改善箇所説明図

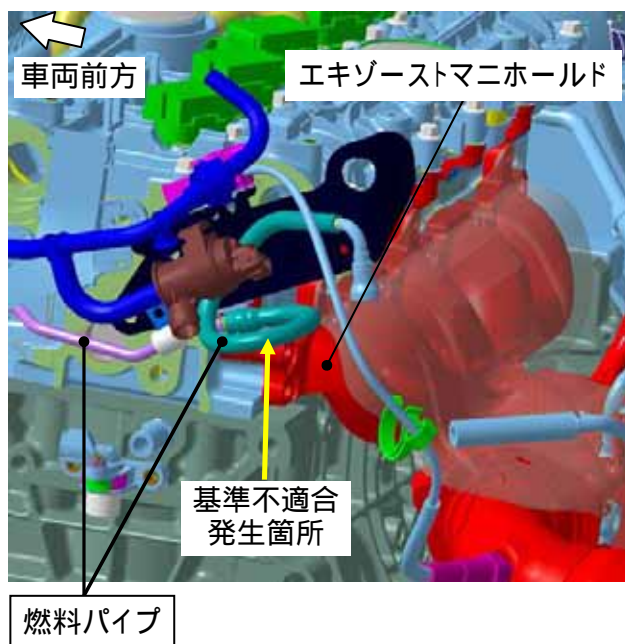
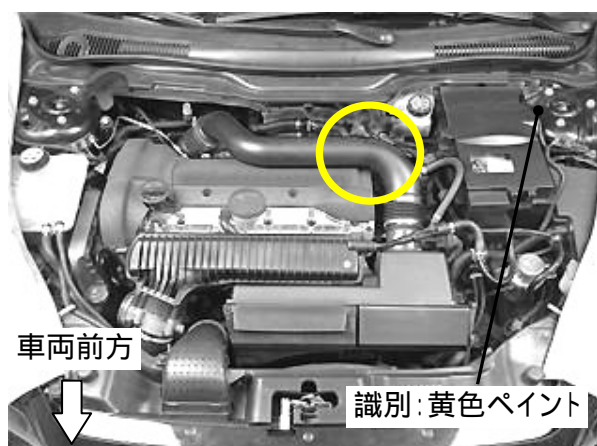
基準不適合発生箇所

ターボ付きエンジン搭載車両において、燃料パイプの耐熱性が不足しているため、エキゾーストマニホールド付近の熱影響により、当該パイプに亀裂が生じるものがある。そのため、そのまま使用を続けると、亀裂が進行し、最悪の場合、燃料が漏れるおそれがある。

全車両、燃料パイプを対策品と交換する。

左側ストラットタワー部へ黄色ペイントを塗布する。
